**LAVORI PER IL COMPLETAMENTO DELL'INFRASTRUTTURAZIONE  
PORTUALE MEDIANTE BANCHINAMENTO E REALIZZAZIONE DELLA  
RETROSTANTE COLMATA TRA IL PONTILE PETROLCHIMICO E  
COSTA MORENA EST**

**ID\_VIP 3870 Istruttoria VIA- Richiesta di integrazioni**  
prot.n.m\_ante.DVA.REGISTRO UFFICIALE.I.0017934.01-08-2018

**INT 23 - Fotosimulazioni**

## Integrazione n. 23

Figura 3. Vista da terra - ante operam

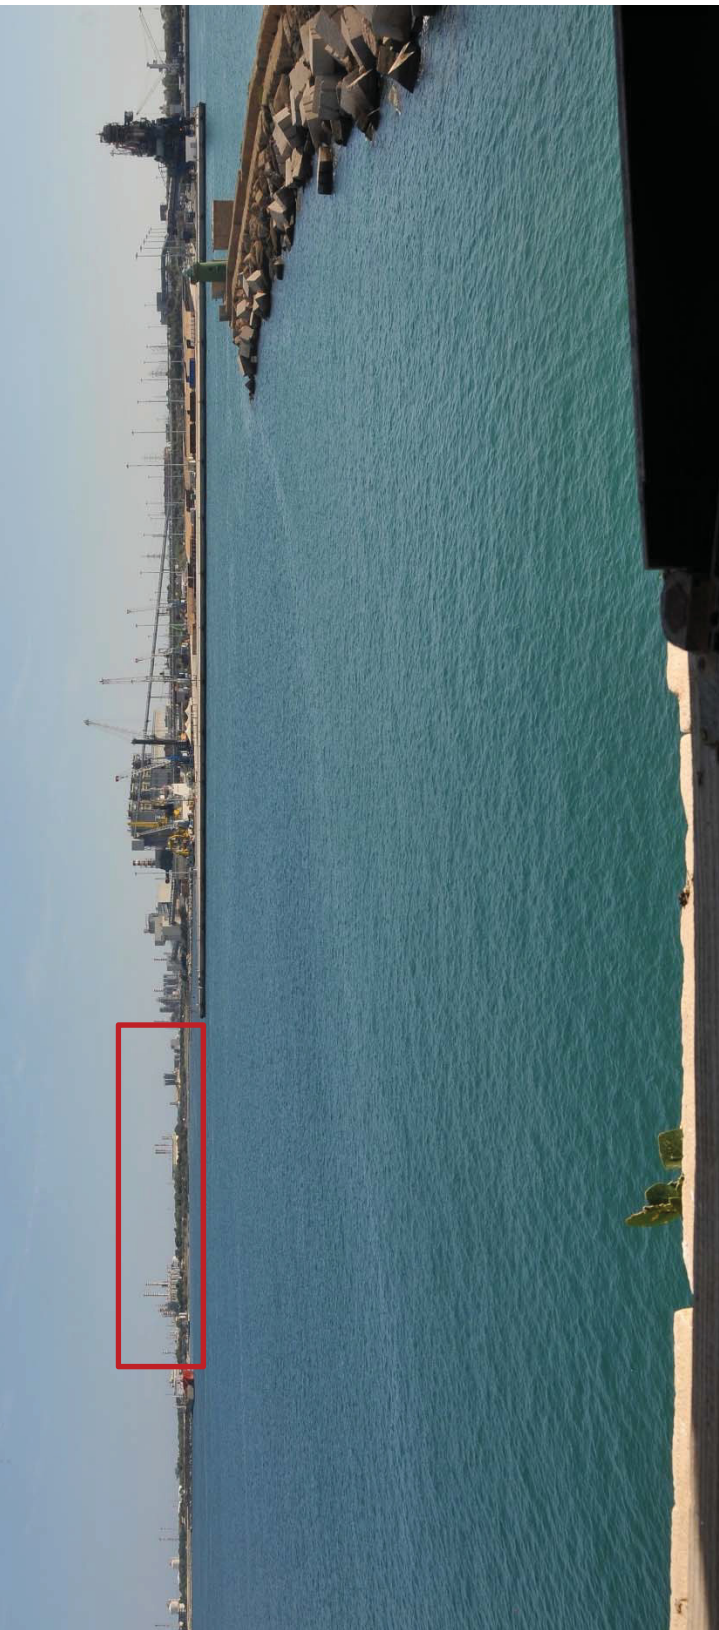
*La descrizione fotografica dello stato dei luoghi contenuta nella Relazione Paesaggistica risulta essere non esaustiva, in particolare per descrivere le visuali percepite dal complesso monumentale del Forte-Castello, situato in posizione panoramica e caratterizzato da un'estensione tale da consentire diverse visuali sia sul porto esterno che su quello interno. Al fine di valutare gli impatti paesaggistici della colmata da realizzare, si chiede di elaborare delle fotosimulazioni con punti di vista verso detta colmata da punti presa posizionati sul lato est del Forte a mare, sia da terra che dall'alto del bastione (fruibile con un camminamento), così come dal limite nord dello stesso Forte, caratterizzato da un ampio camminamento in posizione leggermente rilevata che fiancheggia all'interno la struttura fortificata. Un altro punto di vista significativo è quello posizionato su uno dei piani alti del Castello Alfonsino, quale quello sulla terrazza della torre quadrangolare. Tutte le fotosimulazioni elaborate dovranno essere corredate dalle foto dello stato dei luoghi ante operam.*

Il presente documento riporta in allegato le fotosimulazioni, ante e post-operam, con punti di vista diretti verso la colmata di Progetto e ripresi dalle seguenti posizioni:
